Fietsenstalling centrum Lage Zijde

De Fietsersbond Alphen aan den Rijn e.o. maakt zich zorgen over het plan voor de bewaakte fietsenstalling in het centrum Lage Zijde. Deze fietsenstalling zal in de nabije toekomst worden ondergebracht in het nieuwe gebouw waarin ook een parkeergarage en de bibliotheek worden gevestigd.

Geschikt voor een stationstalling maar niet voor de stalling in het centrum Lage Zijde

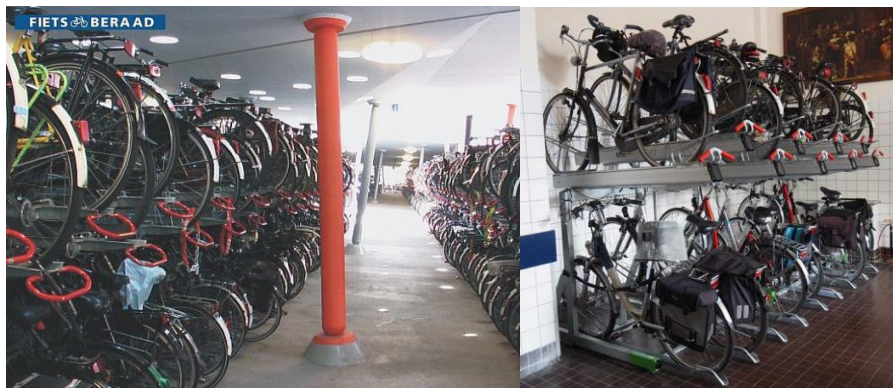
Wij zijn van mening dat een fietsenstalling met etagerekken voor fietsers die boodschappen komen doen of gaan winkelen geen goede fietsenstalling is. Bij een stationstalling kan het wel, want daar stalt men de fiets meestal voor de hele dag. Maar voor kortparkeren en voor ouderen (vaak ook met e-bikes) zijn etage rekken niet geschikt. Kom je daar voor je boodschappen en moet je de fiets (vaak met fietstassen) ook nog op het etagerek tillen en na het winkelen er weer afhalen. Als het beneden vol is zet je de fiets dan toch liever op straat.
